**AVIS RELATIF À LA PROTECTION
CONTRE LES EVENTUELS EFFETS NOCIFS ET NUISANCES
PROVOQUÉS PAR LES RAYONNEMENTS NON IONISANTS
GÉNÉRÉS PAR DES ANTENNES ÉMETTRICES STATIONNAIRES**

Commune : BRAIVES - Exploitant : PROXIMUS

Référence exploitant : 19BRV_01

Rapport n° 2575 / 2025

Figure 1 : Vue en plan des lieux de séjour et des points de contrôle

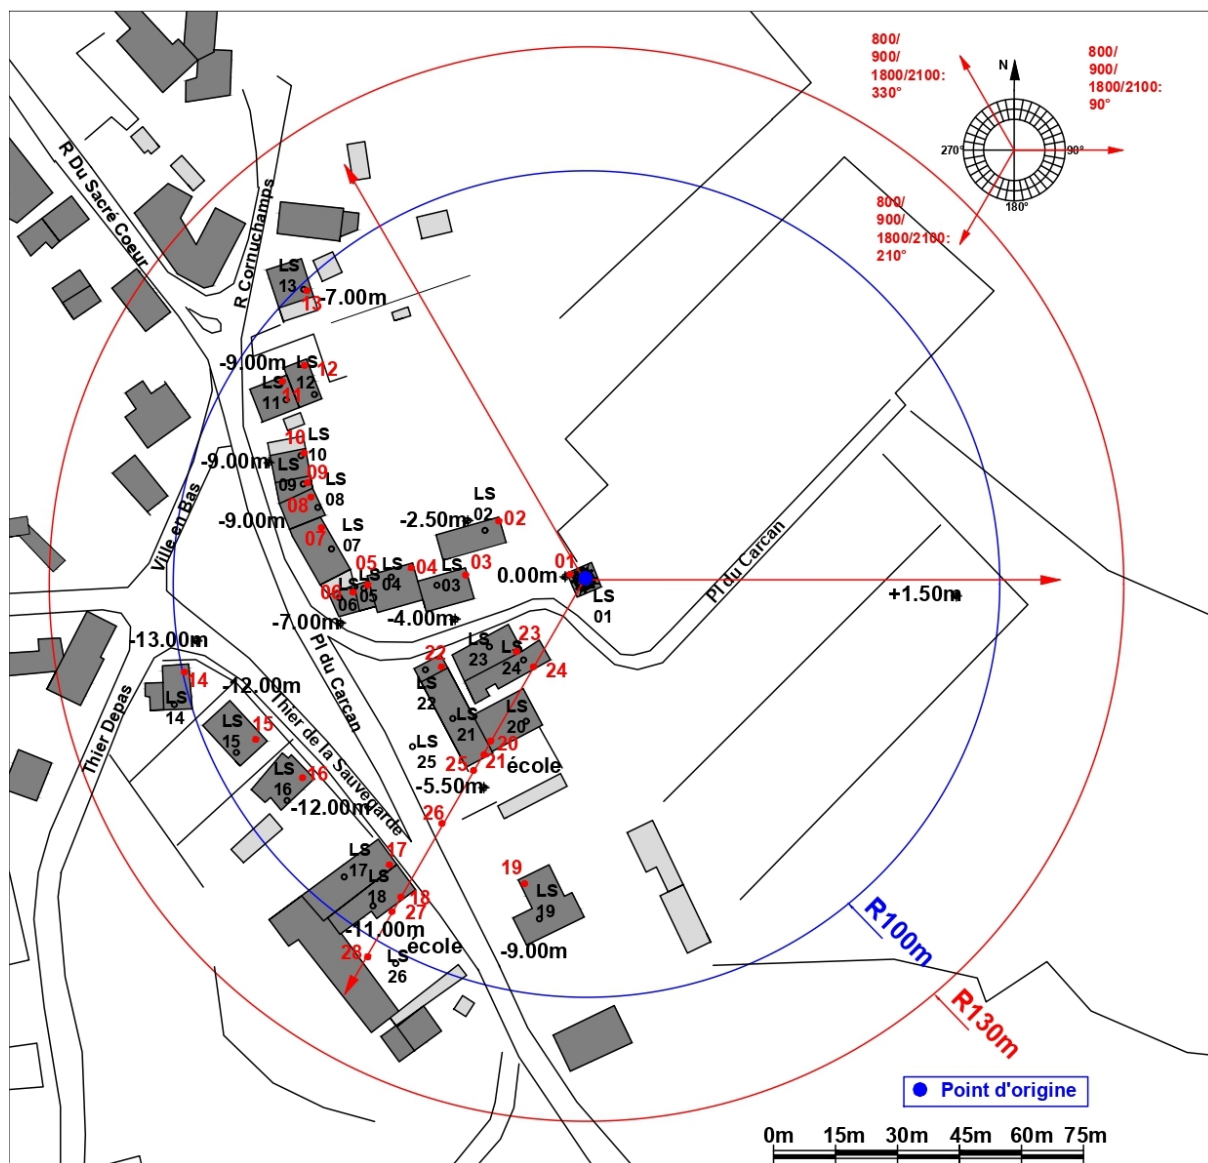
Les fréquences d'émission, la puissance rayonnée par chacune des antennes et leur gain permettent de déterminer le rayon de la zone à analyser. Tout dépassement de la limite par installation est exclu en dehors de cette zone. Le tableau 2 reprend les 35 LS² pour lesquels l'indice d'exposition est le plus élevé. Les différentes colonnes indiquent :

- le numéro du point de contrôle repris sur un des plans de la figure 1;
- le numéro du LS dans lequel se trouve le point de contrôle de la 1^{ère} colonne ;
- l'atténuation d'obstacle prise en compte pour le calcul de l'indice d'exposition dans le LS ;
- le résultat du calcul de l'indice d'exposition.

En ce qui concerne les antennes de l'installation mentionnées dans le tableau 1, la distance maximale à laquelle la limite pourrait être atteinte, à l'extérieur, est égale à 59,5 m. S'il n'y a pas de LS à une distance inférieure, les antennes respectent forcément la limite d'immission.

Dans le cas des LS situés à l'intérieur des bâtiments, une atténuation d'obstacle est prise en compte et il en résulte que la distance maximale à laquelle la limite pourrait être atteinte se réduit à 42,1 m.

Les résultats de l'évaluation décrite au paragraphe 4 indiquent que les antennes émettrices stationnaires de l'installation faisant l'objet du présent avis ne produisent pas, dans un lieu de séjour, un rayonnement électromagnétique maximum supérieur aux limites fixées à l'article 4 du décret.

En conclusion, les antennes émettrices stationnaires faisant partie de l'installation référencée dans le paragraphe 2 et dont les caractéristiques techniques sont résumées dans le tableau 1 **respectent les limites d'immission** fixées à l'article 4 du décret du 8 décembre 2022 (M.B. du 16.12.2022) modifiant le décret du 3 avril 2009 relatif à la protection contre les éventuels effets nocifs et nuisances provoqués par les rayonnements non ionisants générés par des antennes émettrices stationnaires.

Figure 2 : Vue en plan des installations d'antennes dans un rayon de 300 mètres autour de l'installation faisant l'objet de la demande d'avis

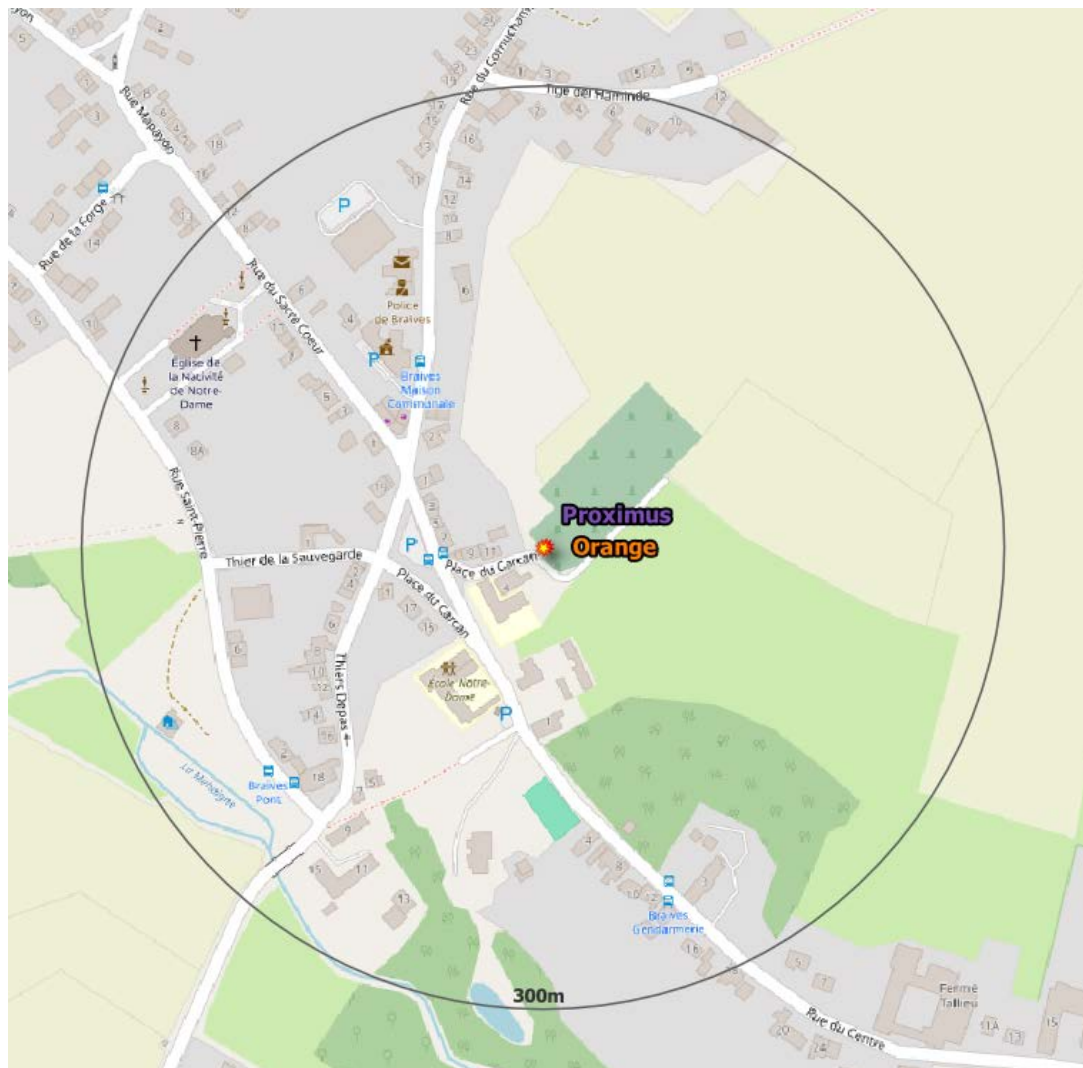
Le plan en projection verticale de la figure 2 indique la localisation des installations d'antennes émettrices stationnaires visées par le décret et situées dans un rayon de 300 mètres autour de l'installation référencée dans le paragraphe 2 et localisée au centre du cercle. Les données de localisation de ces antennes et les avis correspondant sont accessibles via le cadastre en ligne des antennes émettrices stationnaires⁸. Les installations prises en compte dans l'évaluation du respect de la limite cumulative sont les installations d'antennes émettrices déclarées en service par l'exploitant à la date du présent avis, à l'exception de l'installation référencée dans le paragraphe 2 et éventuellement d'autres installations ayant fait l'objet d'une demande d'avis à la même date et qui sont situées à l'intérieur de la zone de 300 mètres de rayon.

- il y a au plus 4 installations d'antennes émettrices stationnaires présentes dans la zone d'évaluation de 300 mètres de rayon représentée dans la figure 2, y inclus l'installation référencée dans le paragraphe 2 : la limite cumulative définie à l'article 4, §2 du décret est nécessairement respectée dans les lieux de séjour à l'intérieur de la zone d'évaluation de 300 mètres de rayon ;

- b) il y a exactement 5 installations d'antennes émettrices stationnaires présentes dans la zone d'évaluation de 300 mètres de rayon représentée dans la figure 2, y inclus l'installation référencée dans le paragraphe 2 et il existe, pour 3 ou 4 de ces installations, un avis attestant le respect de la limite abrogée de 3 V/m : la limite cumulative définie à l'article 4, §2 du décret est nécessairement respectée dans les lieux de séjour à l'intérieur de la zone d'évaluation de 300 mètres de rayon ;

- c) dans tous les autres cas, il a été vérifié que la limite cumulative définie à l'article 4, §2 du décret n'est pas dépassée dans les lieux de séjour sur base du nombre d'installations localisées dans la zone d'évaluation de 300 mètres de rayon représentée dans la figure 2, de leur localisation ainsi que des données inscrites dans la figure 1 et au paragraphe 4 du présent avis et dans les avis attestant le respect de la limite par installation ou de la limite abrogée de 3 V/m relatifs aux autres installations reprises dans la figure 2.

Compte tenu des considérations ci-dessus, il apparaît que l'intensité du rayonnement électromagnétique généré, dans les lieux de séjour situés dans un rayon de 300 mètres autour de l'installation référencée dans le paragraphe 2, par l'ensemble des antennes émettrices stationnaires de l'ensemble des exploitants du même site d'antennes émettrices stationnaires respecte la limite fixée à l'article 4, § 2 du décret.
